都市づくり情報発信スペース(仮称)の位置 及び低層部デジタルサイネージの配置

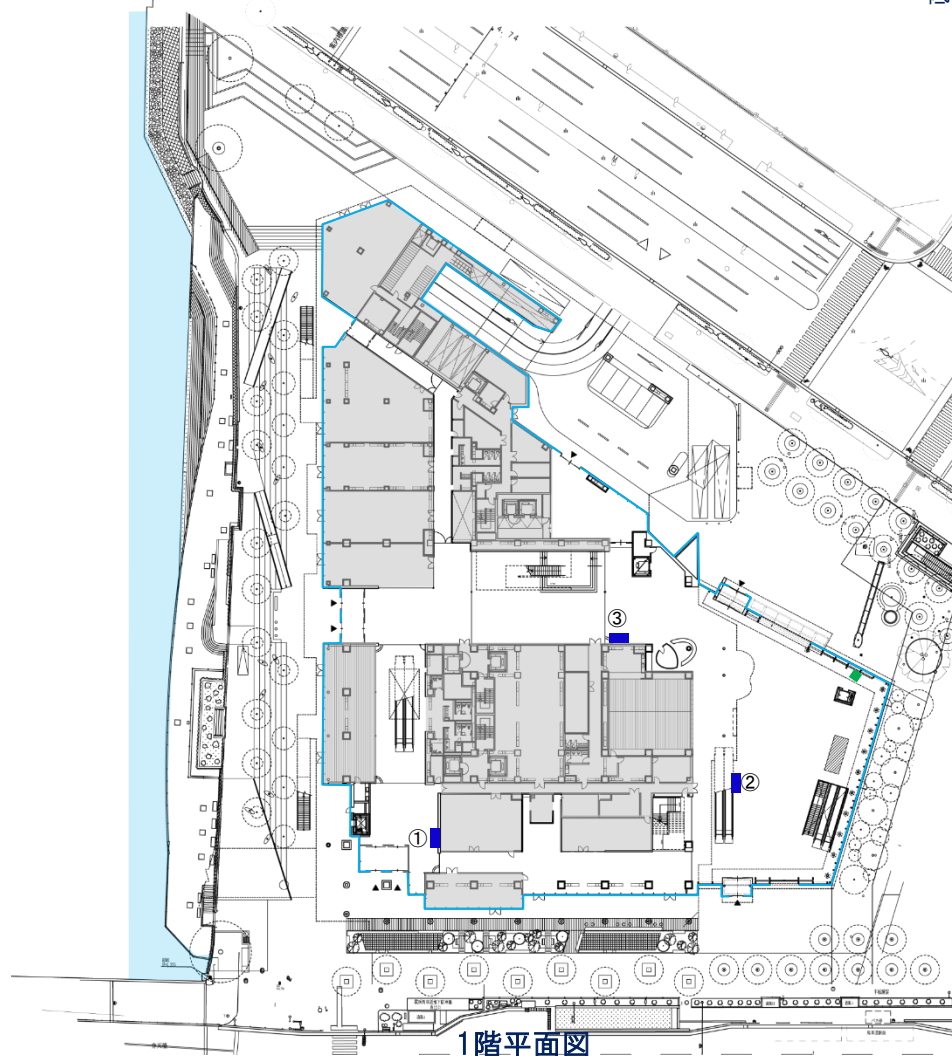
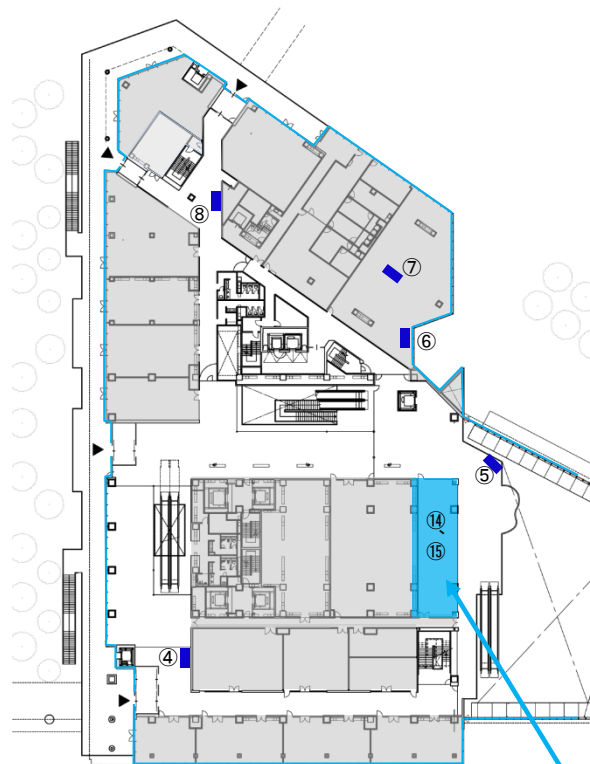
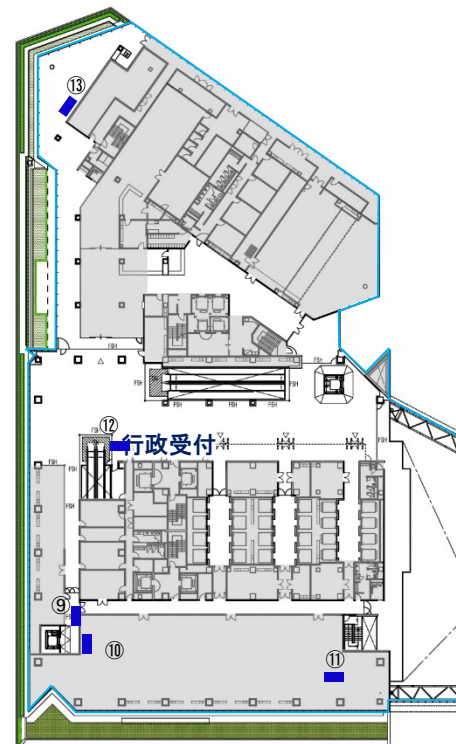
番号	質問内容	回答
1	モニター設置予定場所ア、イ、それぞれについて、画面サイズ(※モニターの一部を使用される際には本件映像が放映される枠)をご教示下さい。	モニターの画面サイズは、アが50インチ11台と65インチ2台の合計13台、イが75インチ2台です。アの内訳については、配置図を次ページに添付しましたので、ご参照ください。
2	上記モニターと視聴者との(大凡で構いませんので)距離をご教示下さい。	アは、次ページの配置図をご参照ください。イは、1人で視聴したり、5～6人程度の複数人で視聴する使い方です。距離は、この使い方を参考にしてください。
3	イにつきまして、音声の出力環境をご教示下さい(モニター付属スピーカーから出力、外部スピーカーから出力等)。	モニター付属スピーカーから出力します。
4	モニターはオンラインでしょうか(※インターネット回線を通じた素材の差し替えや切り替え、アプリとの連動といった仕組みは実装可能でしょうか)。	オンラインではありません。
5	取り上げるコンテンツに関しては各区からの指定があるのでしょうか。	各区から、撮影場所・シーンイメージ(見どころ)・時期・時間帯などのリクエストがあります。
6	撮影箇所が各区6箇所とあるが、撮影候補地の例をみると、【臨港パーク】(西区)⇒「緑地帯」「みなとみらい大盆踊り」「横浜開港祭花火」 【伝統文化】(泉区)⇒「歌舞伎」「太鼓・お囃子」「相模風」それぞれの講演風景 など、1撮影場所の項目に複数回ロケをしなければ撮れないものがあるが、全て撮影するのか、それとも撮影自体が6回なのか？ もし複数回ロケをしなければならない場合、ロケ回数の上限などは無いのか？	撮影候補地として例を挙げているものについては、あくまでも例示で、全てを撮影するものではありません。 シナリオを作成した際に、同一箇所にて複数回撮影が必要となった場合は、全体の撮影スケジュールなどを基に委託者と協議の上、撮影回数を調整します。
7	撮影予定のイベント等が中止となった際に、当社が所有する過去素材をアップコンバートして使用することは可能か。	イベント等が中止になった場合は、協議の上、撮影箇所や日程を変更して対応することを想定しています。過去の素材を使用する場合は、4K対応動画であることが前提です。その上で、委託者と調整し、問題が無ければ使用可能です。また、4K対応の縦型動画も必要です。
